Informe: LM-EIC-PIG-I-0017-2021

Informe de revisión de la memoria de cálculo del rediseño del muro MSR-EJE6_011.D proyecto La Bandera

Fuente: UNOPS

Preparado por:
Ing. Gustavo Adolfo Badilla Vargas, D.Sc.
Programa de Ingeniería Geotécnica

Figura 1. Dimensiones del muro propuesto en el Eje 6, según el nuevo diseño propuesto

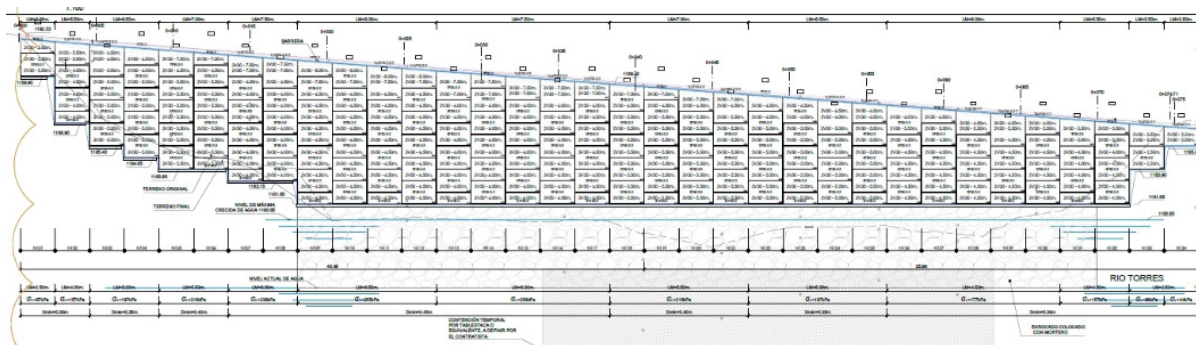
Como se comentó en el informe LM-EIC-PIG-I-0016-2021, las dimensiones del muro sufrieron modificaciones con respecto a la propuesta original. En este sentido, tanto los planos contenidos en el archivo 203031-401-PD-BG-P-7.4.9-H01-H04, que fueron revisados anteriormente y la memoria de cálculo contenida en el documento "VSEX.669.147-ME6. Muros de suelo reforzado VSOL®: Muro del eje 6: Memoria de cálculo" confirman que el muro del Eje 6, corresponde a un muro paralelo a la carretera, con una longitud total de 76,48 metros. Las alturas mínimas y máximas del muro corresponden a 1,20 metros y 9,23 metros, respectivamente. La [Figura 1](#), muestra la geometría y las dimensiones del muro que será construido en el Eje 6.

Figura 2. Ejemplo de valores de las presiones máximas de servicio transmitidas por el muro, σ_v , y las profundidades de entrega (D_{min})

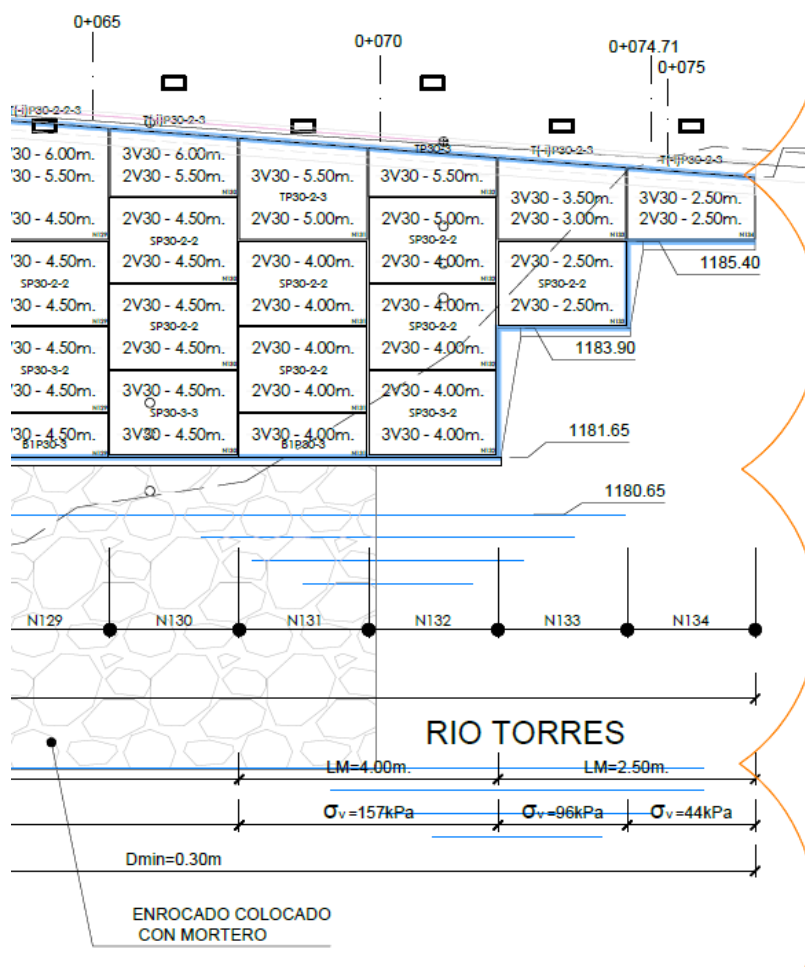
Bajo estos supuestos, en el caso específico del muro del Eje 6, VSL determina los valores que debe cumplir el muro propuesto. De esta manera, la **Figura 2**, muestra un ejemplo de los valores de las presiones máximas de servicio que transmite el muro, σ_v , y las profundidades de entrega (D_{min}) que se encuentran indicadas debajo de los alzados en los Planos del Proyecto.

Con base en los valores reportados en la memoria de cálculo suministrada por VSL, es posible obtener la [Tabla 2](#), la cual presenta un resumen con los valores de D_{\min} , L y σ_v para las diferentes alturas de paramento tipo, H , considerados en los cálculos y que deben ser verificados en campo para el cumplimiento de los diseños propuestos.

De los resultados mostrados en la [Tabla 2](#), se puede decir que todos los valores de la profundidad de entrega son iguales a superiores a la recomendación de una profundidad mínima de un 5% de la altura del paramento (es decir, $H/20$). De igual forma la longitud de los flejes (L), son superiores o iguales a 0,7 la altura del muro o paramento (H).
